# 取扱説明書 カムシャフト VQ35HR 追補版

## CAMSHAFT FOR VQ35HR NOTIFICATION

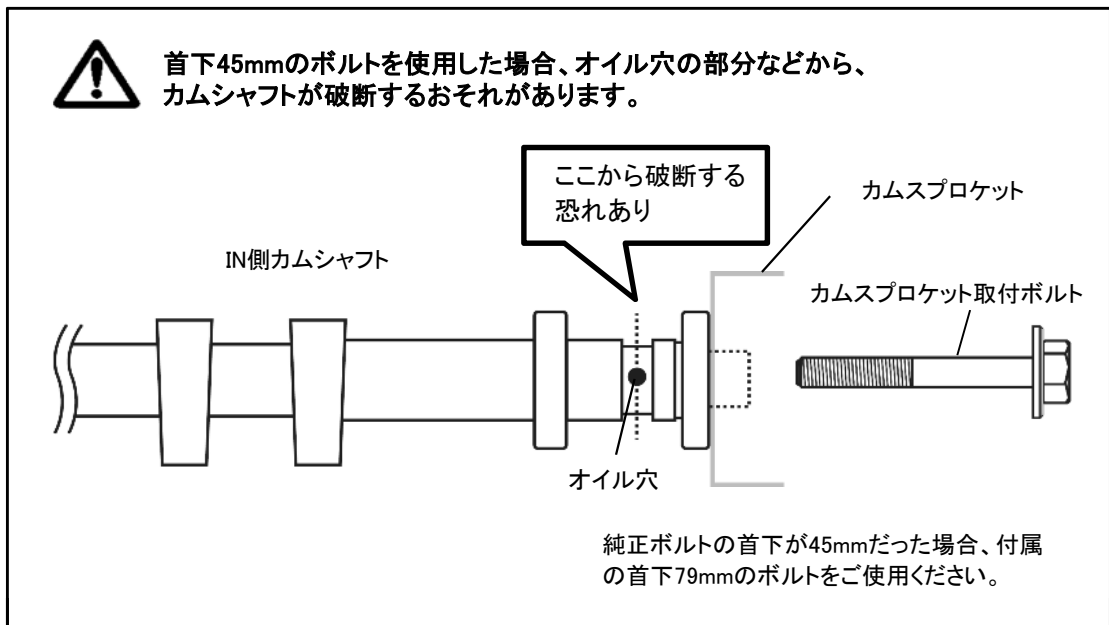
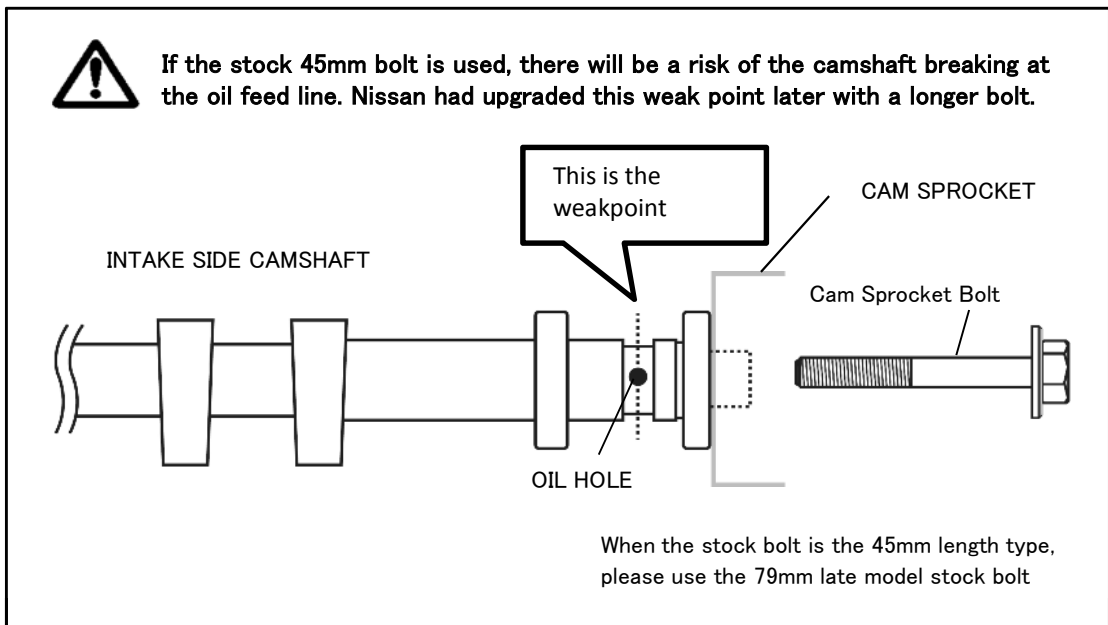
純正のVQ35HR用インテーク側カムシャフトのカムスプロケット取付ボルトには、首下が45mmと79mmの2種類のものがあります。これは取付強度の向上のため改良されたものと思われます。純正カムスプロケット取付ボルトの首下が45mmのものであった場合、TOMEI VQ35HR用のカムシャフトをご使用になる際、付属の首下79mmのボルトに交換し、取付を行なってください。

The stock VQ35HR Intake Camshaft Cam Sprocket came with 2 different stock bolt length types, 45mm & 79mm. It seems that the manufacturer made a change in size to improve strength and durability. If the Cam Sprocket bolt was the 45mm type, please replace the bolt with the late model stock 79mm bolt when you install our VQ35HR camshaft. This will ensure reliability.

**!** 左右バンクとも交換してください。

**!** Change the bolt on both Left and Right side banks.
